INFORME N° 529-2018-SENACE-JEF/DEAR

ASUNTO : Informe Técnico Final de Evaluación de la “*Segunda Modificación del Estudio de Impacto Ambiental de la Ampliación de Capacidad de Producción de la Planta Concentradora de la Concesión de Beneficio Chicrín N° 2 a 5000 TMD*”, presentado por Compañía Minera Atacocha S.A.A.

REFERENCIA : Trámite N° 06366-2017 (28.11.2017)

Figura N° 1: Desaguado del tajo

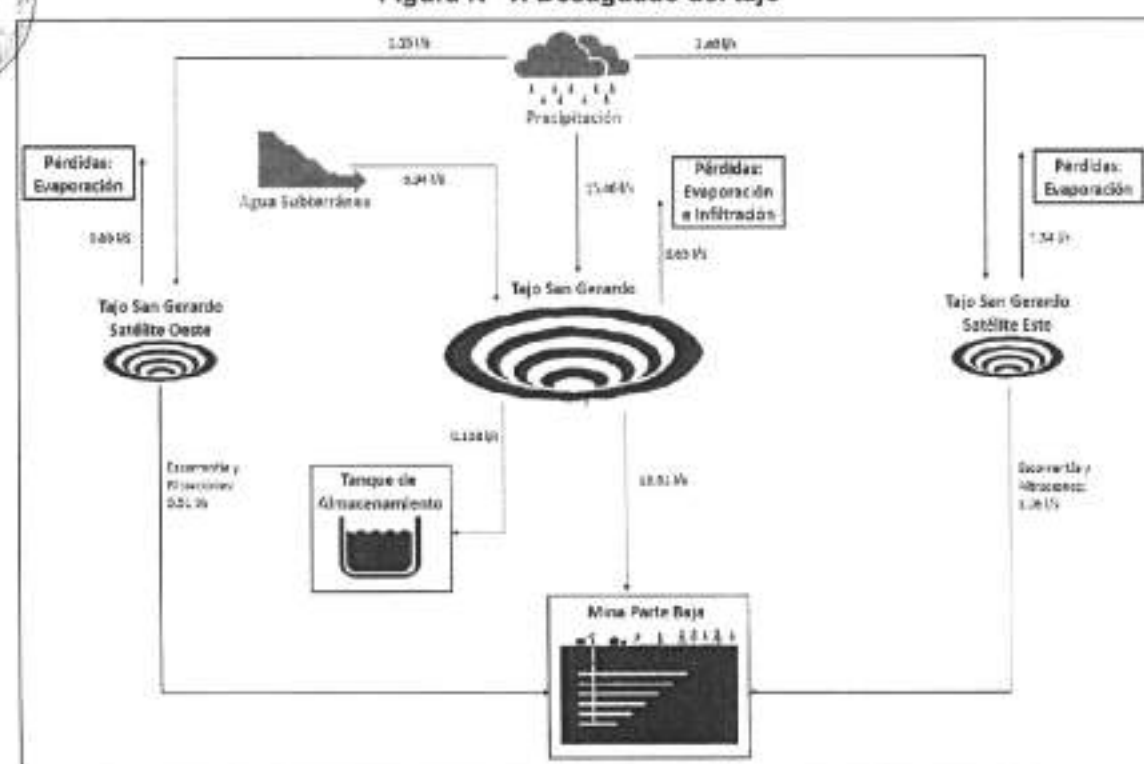
El administrado cumple con presentar la Figura 2.12-41 "Diagrama de flujo del desaguado del tajo", con la información de cada uno de los tajos, de lo que se tiene que las filtraciones de los tajos SG satélite este y oeste serán enviadas a la parte baja de la mina, mientras que una parte de las filtraciones del Tajo San Gerardo serán enviadas también a la parte baja de la mina y la otra parte será enviada al tanque de almacenamiento para su posterior uso en el riego de accesos.

Observación absuelta.
